PROCEDIMENTO CONCORRENCIAL SOB A FORMA DE LEILÃO ELETRÓNICO PARA ATRIBUIÇÃO DE RESERVA DE CAPACIDADE DE INJEÇÃO EM PONTOS DE LIGAÇÃO À REDE ELÉTRICA DE SERVIÇO PÚBLICO PARA A ELETRICIDADE A PARTIR DA CONVERSÃO DE ENERGIA SOLAR, PRODUZIDA EM CENTRO ELETROPRODUTOR FLUTUANTE, BEM COMO DOS DIREITOS DE UTILIZAÇÃO PRIVATIVA DOS RECURSOS HÍDRICOS PÚBLICOS

RESPOSTAS AOS PEDIDOS DE ESCLARECIMENTOS

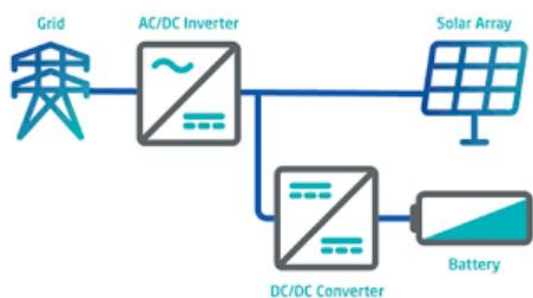
Energia injetada pelo conjunto central solar flutuante + armazenamento = 20

Sistema de armazenamento fica totalmente descarregada

Podem esclarecer qual a liquidação a considerar para cada um dos períodos de programação acima referidos?
